RAADSBSLUIT

Nota van zienswijzen

1^e herziening Velmolen oost fase 3

NL.IMRO.0856.BPWgeluidswalVO3-VA01

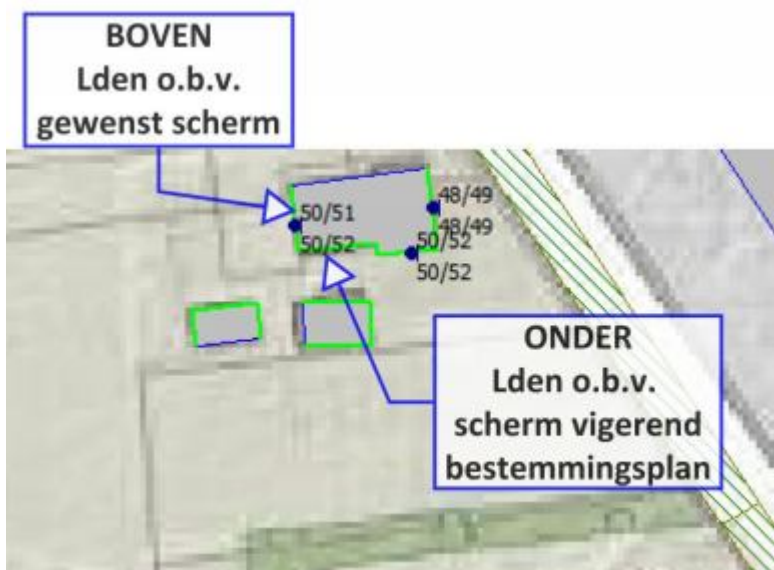
- b. Bij het opstellen van het moederplan in 2016 is al een uitgebreid akoestisch onderzoek uitgevoerd door Econsultancy. Het huidige onderzoek wat als bijlage bij deze herziening is gevoegd, is een vervolg / update van dat oudere onderzoek. De beoordeling van de effectiviteit van het scherm is uitgevoerd door de nieuwe ligging van de wal in een rekenmodel te verwerken en dat te vergelijken met het rekenmodel behorend bij het oude onderzoek uit 2016. Uitgangspunt is een voortzetting van de geluidswerende voorziening zoals deze nu al ten westen ligt, namelijk een scherm (korven) met een aardenwal er om heen. Een dergelijke uitvoering heeft een geluidabsorberende werking.

De geluidseffecten voor de woningen gelegen ten noorden van de aanpassing, zijn wel door de Omgevingsdienst Brabant Noord onderzocht maar per abuis niet in de toelichting verantwoord. Uit die beoordeling blijkt dat de wijziging van het scherm geen invloed heeft bij de betreffende woning. Er hoeft bij deze berekening niet te worden uitgegaan van een situatie zonder scherm, aangezien het moederplan al een geluidswerende voorziening mogelijk maakte. In onderstaande figuur is de vergelijking van de optredende geluidsbelasting weergegeven.

Hieruit blijkt dat de wijziging van het ontwerp van het scherm geen, of zelfs een licht positief effect heeft op de geluidsbelasting bij de woning <...adres...>. Het woon- en leefklimaat blijft als gevolg van het plan gewaarborgd.

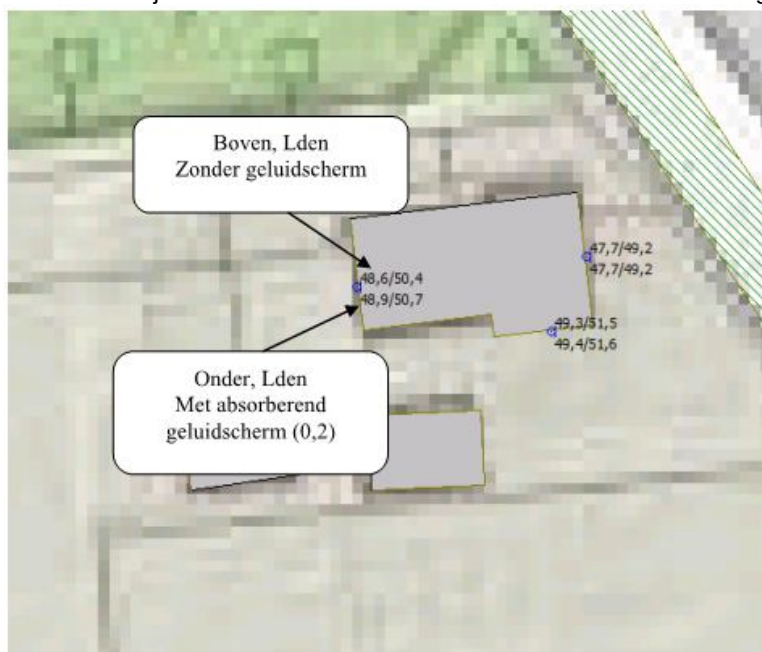
Hoewel strikt juridisch niet ter zake doende, is in relatie tot de zienswijze door de Omgevingsdienst tevens inzichtelijk gemaakt wat het verschil in geluidsbelasting is ten opzichte van de feitelijke situatie. Deze resultaten staan in onderstaand figuur weer gegeven.

Uitgaande van een absorberend geluidsscherm is de toename ten opzichte van de situatie zonder geluidsscherm maximaal 0,3 dB, gerekend met de verwachte verkeerssituatie in 2026. Dit kan als een geringe toename aangeduid worden. Wanneer dit echter beoordeeld wordt overeenkomstig de beoordelingssystematiek voor reconstructies (artikel 99 Wgh), dan is er geen sprake van een significante toename van de geluidsbelasting.
